女川原子力発電所第2号機 工事計画審査資料	
資料番号	02-変 2-他-F-07-0001 改 1
提出年月日	2023年3月 29日

女川2号機 非常用ガス処理系主要弁の要目表の記載の変更に伴う

設計及び工事の計画の変更認可申請の扱いについて

東北電力株式会社

注：寸法はmを示す。	
工事計画認可申請	第8-3-3-1-3-1図
女川原子力発電所 第2号機	
名	非常用ガス処理系
称	機器の配置を明示した図面 (その1)
東北電力株式会社	
1907

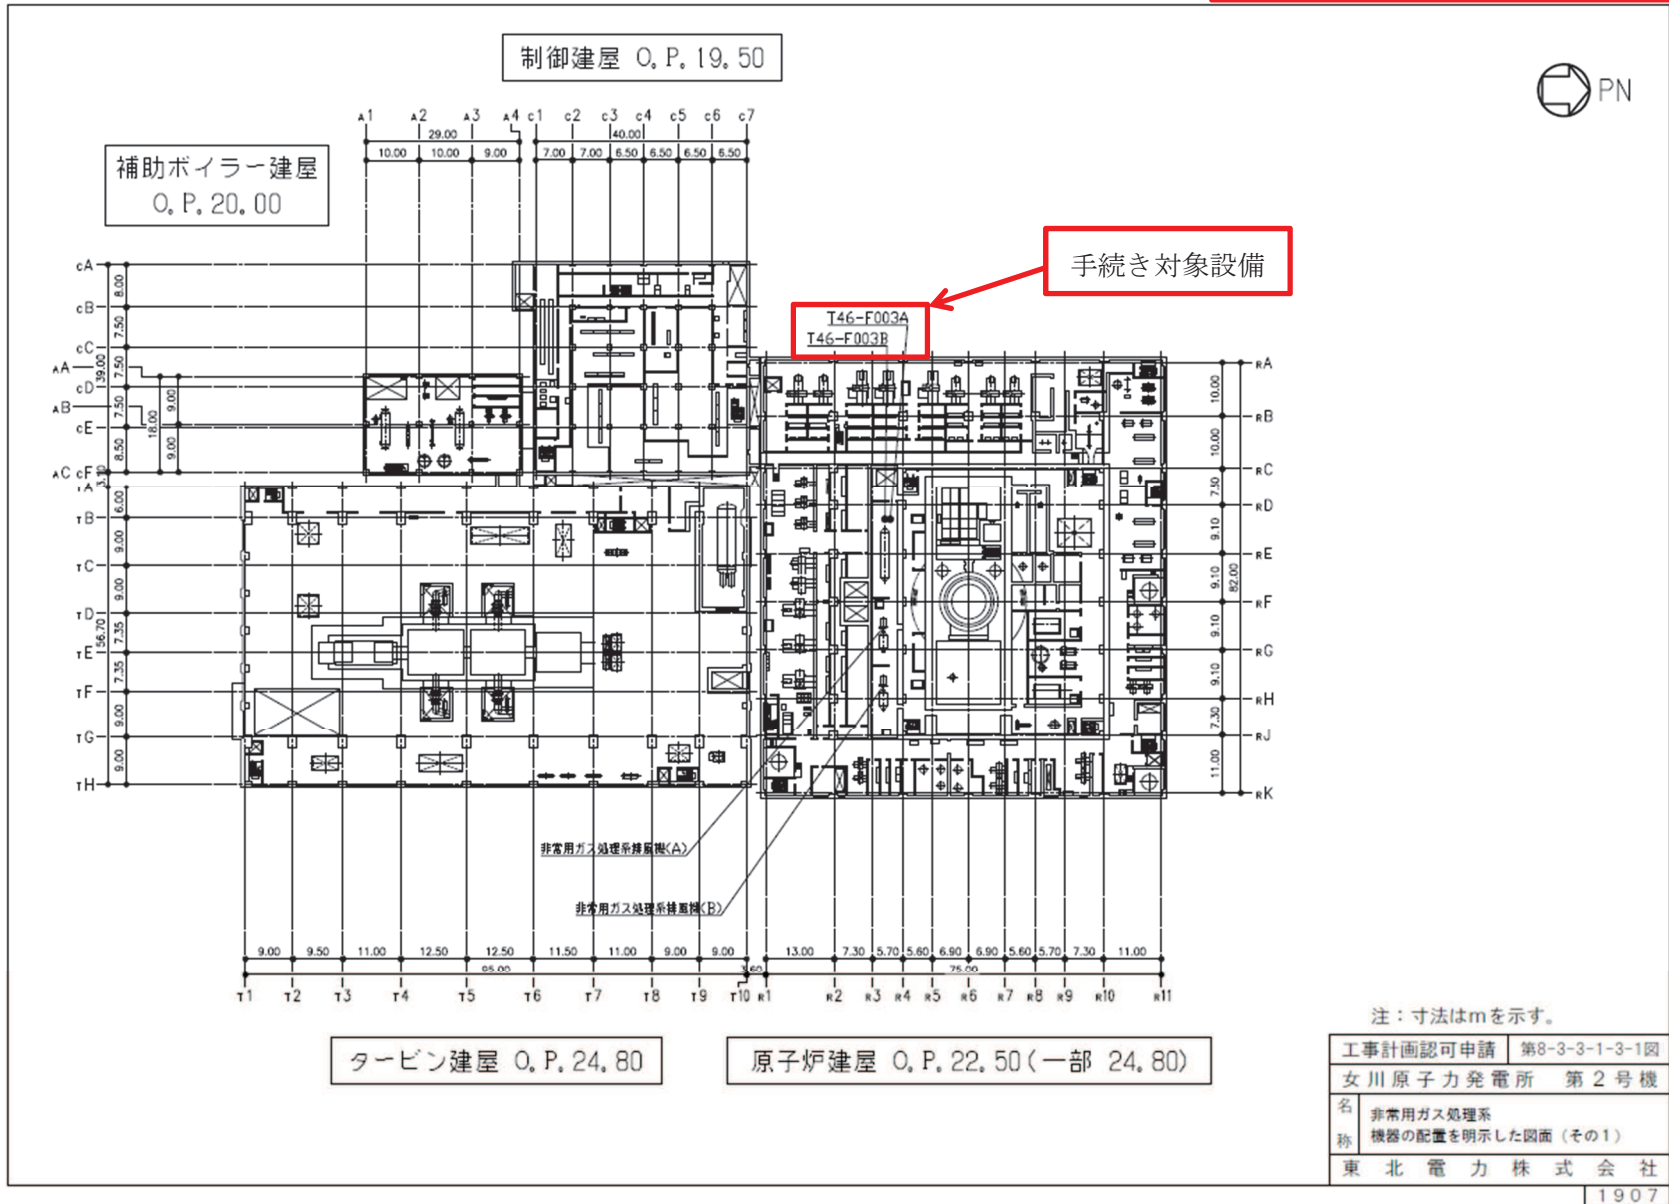
添付資料3：機器の配置を明示した図面
